V Košiciach, dňa 21.05.2024

**VEC: Vysvetlenie súťažných podkladov č. 12**

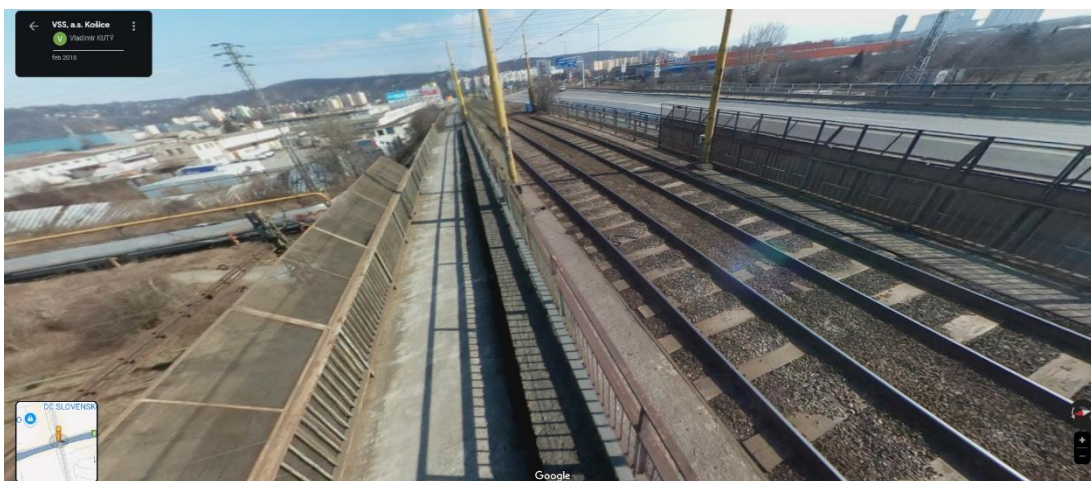
V rámci objektu **SO 17-12-01 TÚ križ. VSS (mimo) – Obratisko Važecká (mimo), rekonštrukcia mosta a lávky pre peších nad železničnou traťou** je navrhnuté povrch nosnej konštrukcie sanovať, a to spôsobom popísaným v Technickej správe, konkrétne v bode „8.2.4 Povrchová úprava betónov“. Predmetné je znázornené aj vo výkresovej časti k objektu a to konkrétne vo výkrese/prílohe č. 4 – Vzorový priečny rez. Nakoľko je táto sanácia navrhnutá v celej dĺžke moste ( a bude sa sanovať aj spodný povrch nosnej konštrukcie mosta), je zrejmé, že práce budú prebiehať nad existujúcou elektrifikovanou železničnou traťou a bude potrebné vstúpiť do priestoru koľajiska ( v 4. a 5. mostnom poli). Tým pádom je potrebné vylúčiť dopravu na predmetnej železničnej trati a je nutná výluka koľají a aj napätia trakčného vedenia (viď aj vyjadrenie k projektovej dokumentácii zo strany „Železnica Slovenskej Republiky, Oblastné riaditeľstvo Košice, Sekcia Elektrotechniky a energetiky“, číslo listu 4698/2023/OR KE/SEE-2/168 zo dňa 3.4.2023) Môže verejný obstarávateľ ozrejmiť nasledovné:

- a.) uvažoval projektant s dakým konkrétnym rozsahom výluk na trati a ak áno s akým?
- b.) akým spôsobom má uchádzač zahrnúť náklady spojené s výlukami koľají a na trakčnom vedení na predmetnej trati do ceny objektu SO 17-12-01?

Áno. Projekt uvažoval s konkrétnymi výlukami v rámci povrchových úprav betónových konštrukcií. Náklady spojené s výlukami si má zhotoviteľ zahrnúť do tzv. vedľajších rozpočtových nákladov v časti všeobecné položky – realizácia.
